NOTAT TIL GRUE KOMMUNE VEDR.:

## «DETALJREGULERING FOR GRINDERMOEN NÆRINGSOMRÅDE»

**Plan-id: 2020002**

### UTREDNING AV TRAFIKKBELASTNING M.M. – GRUNNLAG FOR Å TREKKE INNSIGELSE

Framtidig vegnett ved full utbygging av Grindermoen Næringsområde

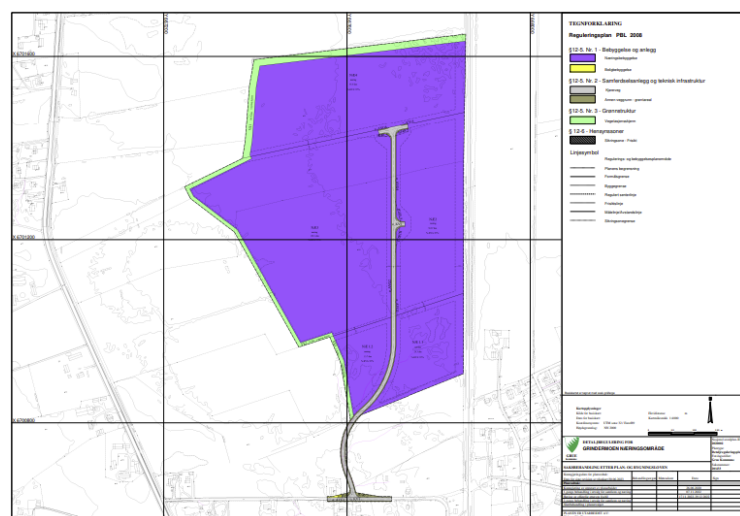
Vegvesenet forutsatte i brevet av 15.02. at forskjellige forhold måtte utredes/besvares når det gjelder bruk av forbindelsen rv. 2 – fv. 2046/Grindervegen – Sandmovegen – KV1 for at innsigelsen skulle kunne trekkes. Nedenfor er spørsmålene av praktiske årsaker nummerert, og sitater gjengitt direkte fra vegvesenets brev er skrevet i kursiv:

1. *Utforming av kryss – feil siktlinjer. Siktlinjer 10x138 m må sikres i plankart når kryss er endelig plassert.*  
– *I forslag til ny løsning legges det opp til å føre trafikken ned til fylkesvegen i sør og videre ut på riksveg 2 i etablert kryss. Siktlinjer må sikres i denne løsningen.*

2. *Utforming av kryss – mangler trafikkøy i veg inn mot riksvegen. Dette er et SKAL-krav. Dette må også med ved annen plassering av kryss.*  
– *I forslag til ny løsning legges det opp til å føre trafikken ned til fylkesvegen i sør og videre ut på riksveg 2 i etablert kryss. SKAL-kravet gjelder ved etablering og ombygging av kryss. Vi kan ikke kreve at eksisterende kryss bygges om, men vil henstille om at dette vurderes i samarbeid med fylkeskommunen. Fotgjengerfeltet over fylkesvegen ved krysset mot rv. 2 er om lag 11 meter, noe som i seg selv ville utløse et behov for trafikkøy.*

3. *Mangelfull utredning av trafikkbelastning som følge av reguleringen. (konsekvens av næringsformålet)*  
– *Vi forstår det slik at deler av området er tenkt brukt til solcelleanlegg, som vil bety at det genereres lite trafikk med unntak av i anleggsfasen. Vi mener at det likevel er nødvendig at det gjøres beregninger av den trafikken ny virksomhet medfører.*

4. *Vegvesenet sier i et eget punkt: Det er likevel nødvendig at det settes krav til å bredde ut Sandmovegen ned mot Jaabekvegen. Løsningen vil medføre økt trafikk rundt området ved Grinder skole, og sikring av myke trafikanter må utredes og sikres i bestemmelsene.*

De påpekte feil siktlinjer refererer seg til reguleringsplanforslaget med føring av KV3 til rv. 2 i innerkurven i nord. I krysset rv. 2 x fv. 2046 er siktlinje-kravet på 10x138 m oppnådd med

god margin. Det er ingen sikthindringer til stede hverken nordover eller sørover (en tidligere kiosk som er avmerket i kartet sør for krysset på østsiden av rv. 2, er fjernet).

Ettersom vegvesenet ikke vil kreve at eksisterende kryss bygges om, forutsettes at dette ikke gjennomføres. Det anses heller ikke nødvendig ut fra forholdene på stedet og den beskjedne trafikken som gjør seg gjeldende i dag og som vil utvikle seg som følge av aktiviteten i Grindermoen Næringsområde, jf. pkt. 3. Det er sjekket ut at krysset slik det er, kan benyttes av alle kjøretøy-typer og størrelser. For kjøretøyer opp til store vogntog (22 m) og modulvogntog (25.25 m) fungerer krysset som det er, ved kjøremåte A med følgende unntak: Når store vogntog/modulvogntog kommer fra sør på rv. 2 og skal gjennom krysset, må kjøremåte B benyttes på fv. 2046 og når store vogntog/modulvogntog kommer på fv. 2046 og skal gjennom krysset mot nord, må kjøremåte B benyttes på fv. 2046. Her minnes om at antall store vogntog/modulvogntog som skal ut fra og inn på fv. 2046 er svært få, at trafikken er og blir liten på fv. 2046 og at den tross alt er begrenset også på rv. 2, jf. pkt. 3.

Kirkenær Industriområde er 4 ganger så stort som hele Grindermoen Næringsområde. Dette skulle tilsi at Grindermoen Næringsområde ved full utbygging uten solcellepark, kunne gi en ÅDT på 110 kjt./d. Med solcellepark på ca. 40 % av det totale nærings-areale, vil Grindermoen Næringsområde sammenlignet med Kirkenær Industriområde kunne komme til å bidra med en ÅDT på 66 kjt./d.

- Arbeids- og næringstrafikk generert av Grindermoen Næringsområde gjennom krysset rv. 2 x fv. 2046:  $\text{ÅDT } 148 + 68 = \underline{216 \text{ kjt./d.}}$

Biltrafikken som genereres fra Grindermoen Næringsområde sammen med dagens trafikk, kan ikke ses å representere noen utfordring for krysset rv. 2 x fv. 2046, det er robust dimensjonert og det er anlagt passeringslomme på vestsiden av rv. 2. Om trafikken øker en del på fv. 2046 østover fra krysset, har dette liten betydning. For Sandmovegens del med tillegg av nye anslåtte ÅDT 175 kjt./d. hvorav ca. ÅDT 45 kjt./d. er større kjøretøyer, menes det ikke å bli kapasitets- eller sikkerhetsmessig problemer når vegen er breddeutvidet. I forhold til den svært beskjedne trafikken som er på vegen i dag, vil imidlertid tillegget utgjøre en stor prosentvis økning.

Trafikken på rv. 2 er i utgangspunktet begrenset (ÅDT 2.700/3.000 kjt./d.). På fv. 2046 er den svært liten i dag, ÅDT 240 kjt./d, men øker med ÅDT 216 kjt./d. til ÅDT 456 kjt./d. Selv om beregningene bygger på usikre forutsetninger, viser de med tydelighet at dagens vegsystem ikke vil ha problem med å takle det framtidige trafikkbildet. Et apropos her, er at den registrerte trafikken som skapes innenfor Kirkenær Industriområde og som det sammenlignes med, tallmessig ligger godt under det den lokale beregningen for Grinder har resultert i.

Tillegget på ÅDT 175 kjt./d. er ingen stor trafikk, men i forhold til dagens situasjon, er det en betydelig prosentvis økning. Større kjøretøyer må kunne møtes, samtidig som mjuke trafikanters sikkerhet blir ivaretatt. Dette skjer gjennom den breddeutvidelsen som er krevd i reguleringsbestemmelsenes pkt. 2.4 og med det vedtaket som allerede er fattet.
